改善箇所説明図

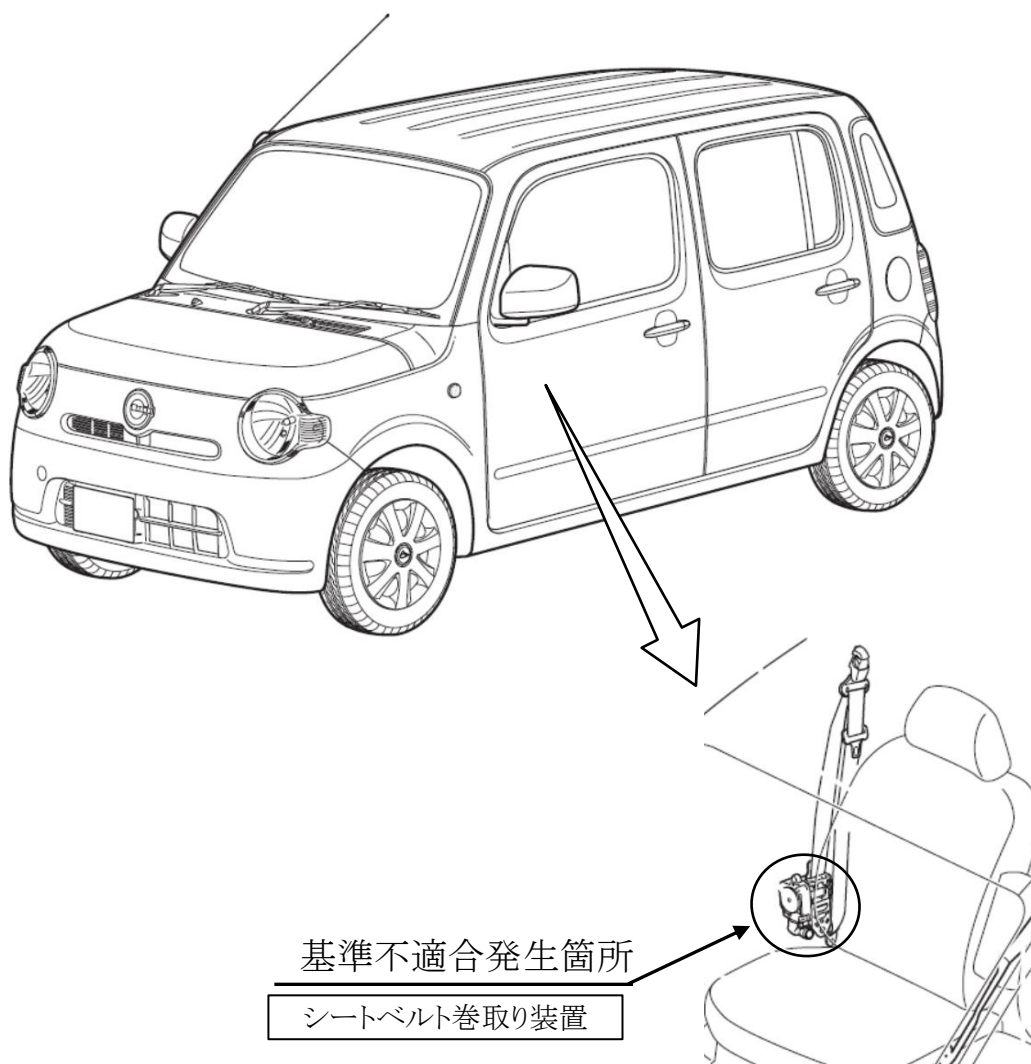
補修用前席シートベルトの巻取り装置において、フォースリミッタ機構の製造不良品を巻取り装置に組み付けたものがある。そのため、衝突時などの際にフォースリミッタが正常に機能せずシートベルトが引き出され、法規である乗員保護性能を満足しないおそれがある。

全車両、前席シートベルトの製造番号を確認し、該当するものは良品と交換する。

運転者席側シート下の車台番号打刻末尾の右側に黄色ペイントを塗布する。
